### Добавление 15 – Правила № 16

#### Пересмотр 8 – Поправка 3

Дополнение 8 к поправкам серии 06 – Дата вступления в силу: 22 июня 2017 года

**Единообразные предписания, касающиеся официального утверждения:**

Рис. 2

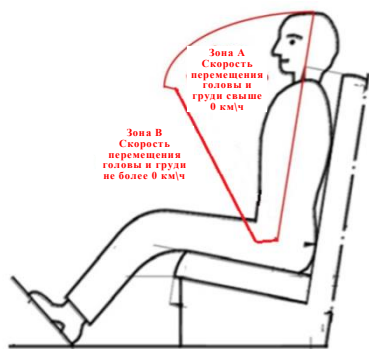
Приложение 1В, включить новый пункт 12.1 следующего содержания:

«12.1 В случае предоставления официального утверждения удерживающей системы/отмены ее официального утверждения<sup>2</sup> в отношении отдельных типов транспортных средств могут применяться соответствующие положения, совместимые со следующими размерными характеристиками: отсутствие внутренней части в указанной зоне А, как это обозначено ниже (рис. 2):

«Рис. 1

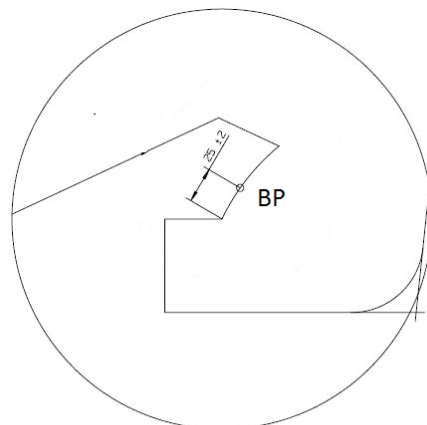
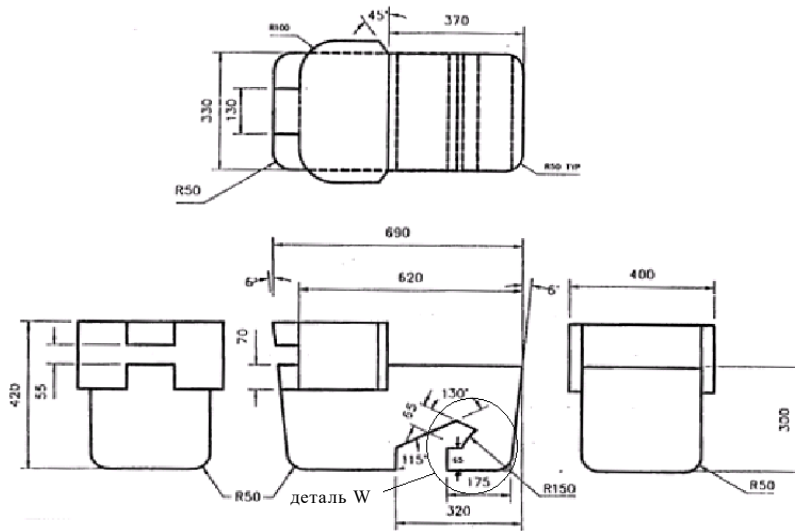
«3.2 Поясная лямка ремня должна касаться зажимного приспособления с обеих сторон в задней части паза, предусмотренного для ее пропускания (см. рис. 3). Ремень безопасности должен всегда закрывать точки ВР на левом и правом концах закругленного края; правильное положение точки ВР на закругленном крае указано в развернутой форме на детали W рис. 1».

Рис. 1–3 изменить следующим образом:
